改善箇所説明図

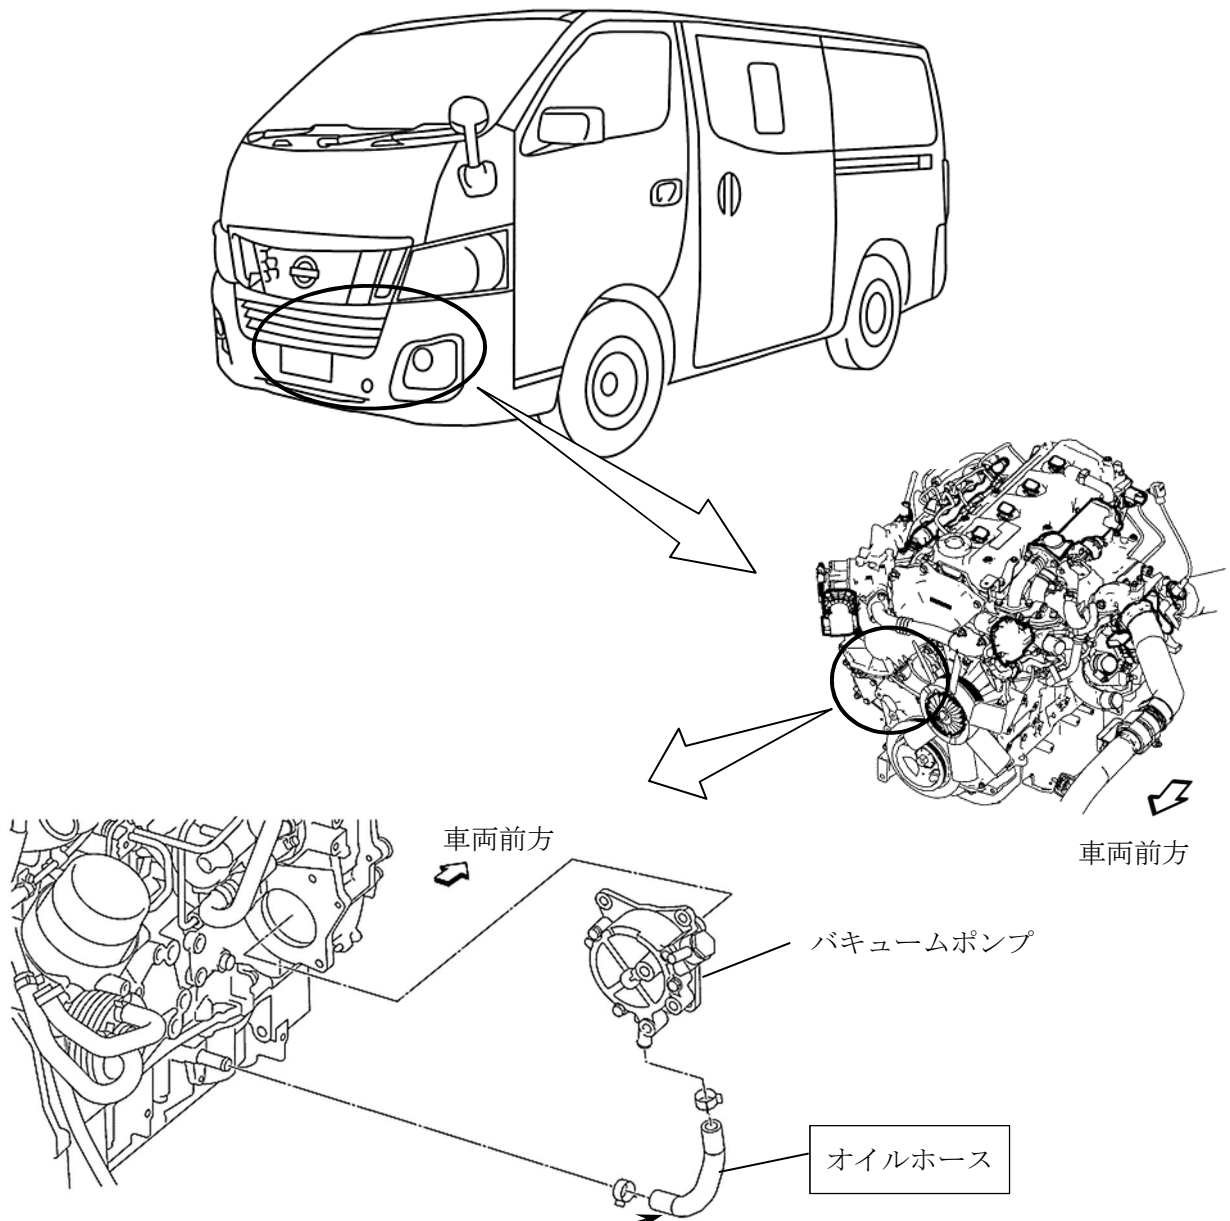
基準不適合発生箇所

ディーゼルエンジンのバキュームポンプにおいて、オイルホースの耐久性が不足しているため、オイルの圧力変動による変形が繰り返されて当該ホースに亀裂が生じるものがある。そのため、エンジンオイルが漏れて警告灯が点灯し、そのままの状態で使用を続けると、最悪の場合、エンジンが潤滑不良となり、走行中にエンジンが停止するおそれがある。

改善の内容

全車両、当該バキュームポンプのオイルホースを対策品と交換する。

識別：銀色のシールをモデルナンバープレートの右横に貼り付ける。
